Odgovori na vprašanja, vezana na Javno povabilo k izdelavi idejne rešitve za spominsko obeležje v Parku izbrisanih, ki je bil objavljen 23.12.2022 na spletni strani Centra Rog.

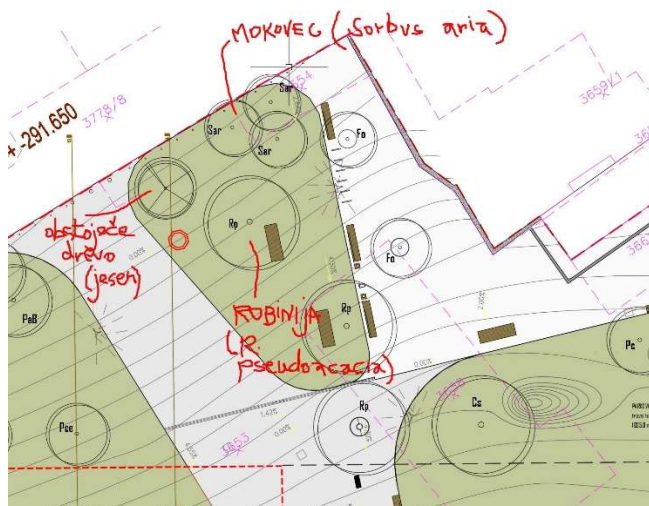
- 1) **Kako veliko naj bo obeležje, obstajajo kakšne omejitve? Ali mora biti umeščeno točno na križec, ki je prikazan v načrtu ali lahko obsega večje območje?**
Obeležje je potrebno umestiti na predvideno mesto, pogojno se lahko razteza tudi v druge dele zelenega »otoka«, kamor je umeščena oznaka obeležja, vendar ne več kot v polmeru 4m od označenega križca v zeleno površino. Višinsko na bodo idejni predlogi omejeni na največ 2m.

- 4) **Kakšna drevesa so predvidena, zanima me predvsem tip – sadna ali drugi plodovi ali brez ter predvidene višine dreves ter dimenzije krošenj.**
Drevesa ob obeležju so (glej tudi sliko razporeditve):

- Obstoječe drevo (jesen)
 - Robinija (Robinia pseudoacacia)
 - Mokovec (Sorbus aria)
